URZĄD MIASTA PIEKARY ŚLĄSKIE BIURO ZAMÓWIEŃ PUBLICZNYCH

BZP.271.20.2024

WYJAŚNIENIA I MODYFIKACJA TREŚCI SPECYFIKACJI

Budowa basenu pływakiego w Piekarach Śląskich

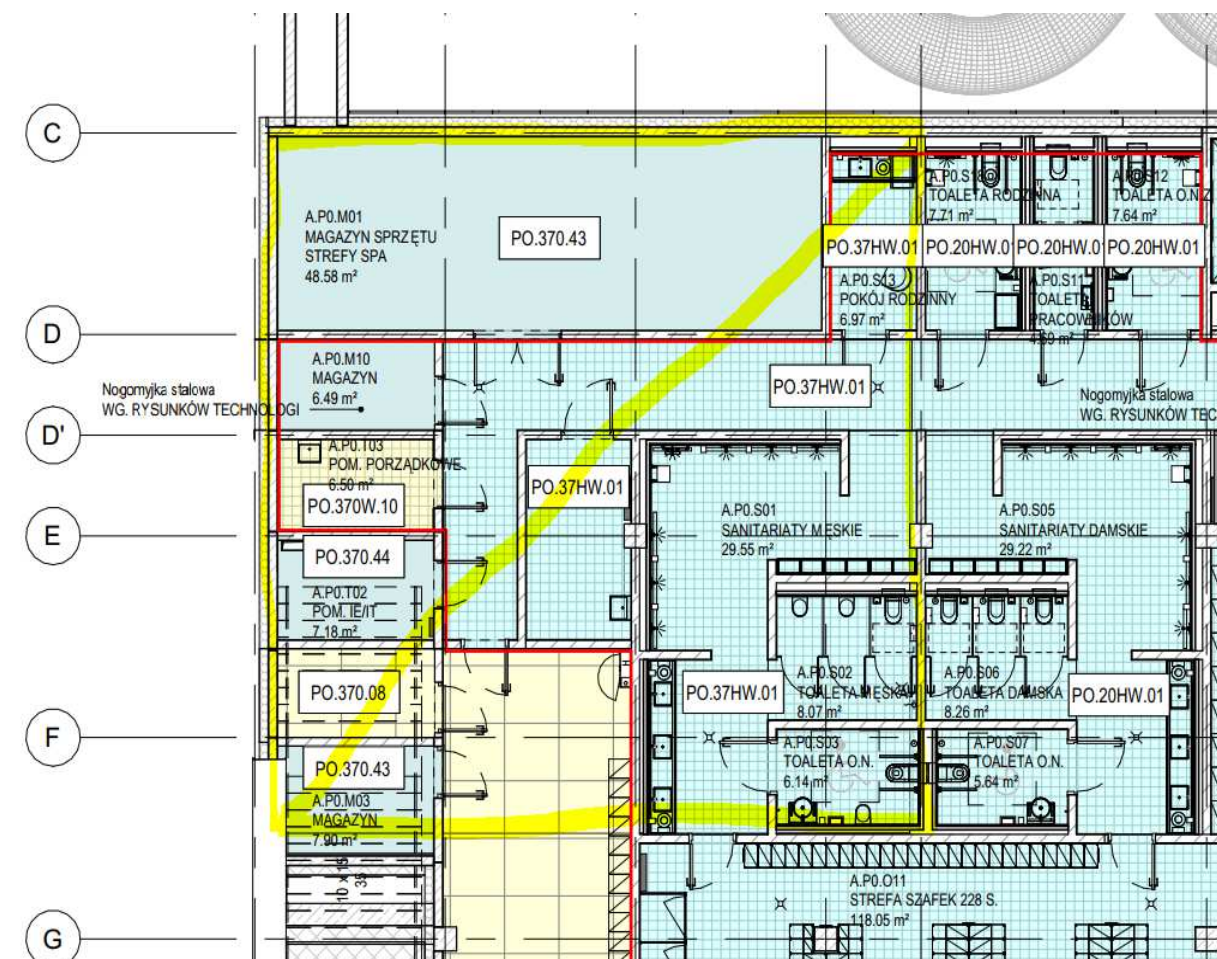
W jakich pomieszczeniach znajduje się przegroda PO.37H?

Przegroda znajduje się w miejscach, gdzie nad pomieszczeniami elektrycznymi na U1 (rzut parteru) mamy pomieszczenia mokre wymagające instalacji kanalizacji pod spodem. Ze względów konstrukcyjnych obszar został zwiększony jak na obszarze poniżej:

Dotyczy pomieszczeń: A.P0.M01, A.P0.S13, A.P0.M10, A.P0.K08 fragment, A.P0.T03, A.P0.T02, A.P0.M11, A.P0.M03, A.P0.K08 fragment, A.P0.t04, A.P0.S01, A.P0.S02, A.P0.S03
